**COMUNE DI
PIOBESI TORINESE**

PIANO DI ZONIZZAZIONE ACUSTICA

Relazione allegata all'elaborato finale

Rivoli, 22/06/2005

TAV. 3

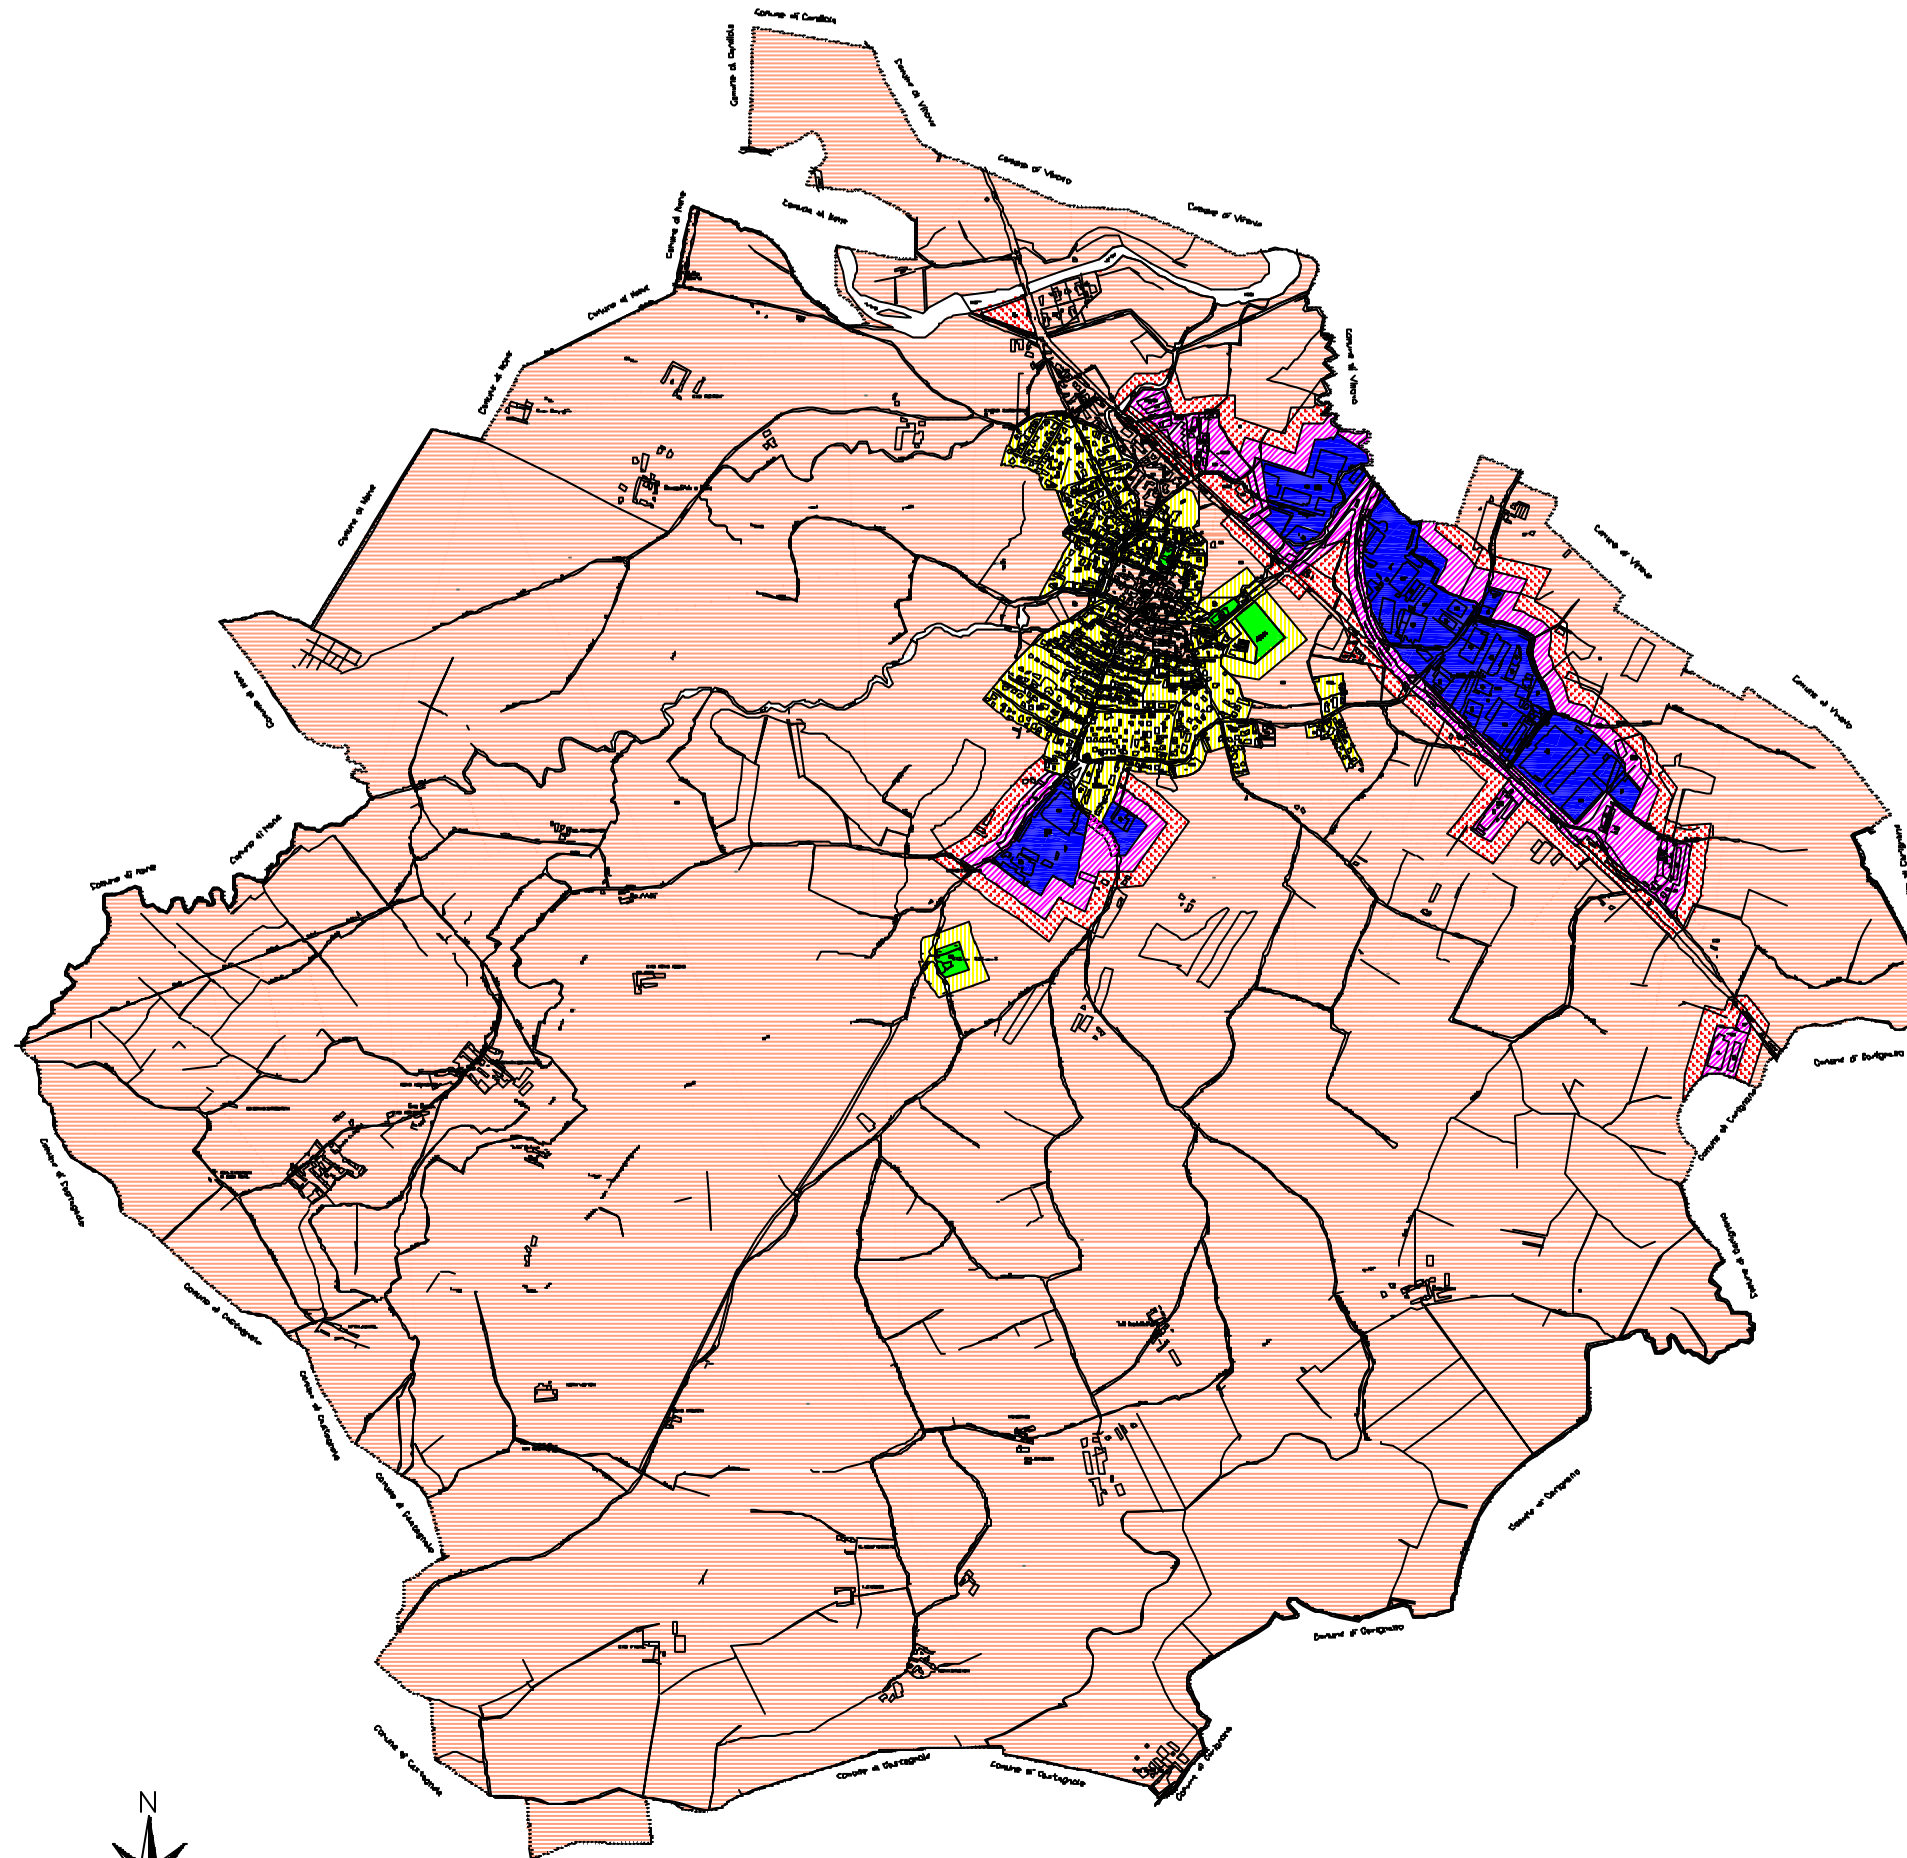
- a)** Le osservazioni ricevute dalla ditta PIPAIL S.r.l. (documento 1) e dall'Unione Industriale di Torino (documento 2) riguardano l'attribuzione della classe acustica V all'area industriale IR3, in cui è ubicata la ditta suddetta, e l'accostamento con le aree residenziali RN1 e RC4, alle quali è stata assegnata la classe III. La richiesta è di attribuire all'area industriale la classe VI e di eliminare gli accostamenti critici con l'introduzione di fasce cuscinetto.

- b)** Le osservazioni di Provincia di Torino (documento 3) e di ARPA (documento 4) riguardano il fatto che è stata adottata una diversa classificazione acustica per aree a medesima destinazione d’uso avendo assunto a discriminante la localizzazione delle stesse in vicinanza o meno di infrastrutture stradali di attraversamento quali la Strada Provinciale SP 142.

c) Le osservazioni ribadiscono quanto espresso al punto 3.2 della D.G.R. n. 85-3802 in merito all'obbligo di inserimento delle aree scolastiche nella classe I.

d) Le osservazione della ditta SADEM (documento 6), riguardano l'attribuzione della classe III all'area destinata a parcheggio alla periferia Nord del Comune, sulla quale la Ditta ha in progetto di realizzare un nuovo insediamento per il deposito di autobus. La richiesta è di riclassificazione dell'area in classe IV o V.

- attribuzione della classe VI all’intero poligono dell’area industriale IR3 comprendente oltre alla ditta PIPAIL altri insediamenti industriali;
- attribuzione della classe II alle aree residenziali confinanti appartenenti ai poligoni RC4 (Area residenziale di completamento) ed RN1 (Area residenziale di nuovo impianto);
- inserimento di fasce cuscinetto in classe V e IV unicamente verso le aree confinanti a destinazione agricola (E), non urbanizzate utilizzando anche le aree del poligono IR3 con destinazione d’uso D (aree per attrezzature a servizio degli insediamenti produttivi).

- non cambiare l'attribuzione della classe III ai poligoni RC1 e RE3 ed alla porzione del poligono RE2 delimitata da Strada Provinciale SP142, Via Torino e Canale Sacchetto, in quanto all'interno delle stesse sono comunque presenti attività artigianali e commerciali che la rendono giustificata;
- cambiare l'attribuzione dalla classe III alla classe II alla porzione del poligono RE1 delimitata da Via Einaudi e Piazza I Maggio in quanto apportando le modifiche descritte al successivo punto c) la stessa non raggiunge la superficie minima di 12.000 m².

- attribuzione della classe acustica I alle aree del poligono CS occupate dalla scuola materna e dalla scuola elementare di Corso Italia ed alle aree del poligono RE1 occupate dalla scuola media esistente di Via XXV Aprile e dal nuovo comprensorio scolastico in progetto sul lato opposto della stessa via;

- inserimento di fasce cuscinetto in classe II tra le suddette aree di classe I inserite nel poligono RE1 e le confinanti aree agricole alle quali è stata attribuita la classe III.

A tale riguardo si ritiene che la richiesta della ditta SADEM sia motivata e pertanto di accettarla ed attribuire a tale area una classe più adeguata alla tipologia di attività prevista e quindi la classe IV.
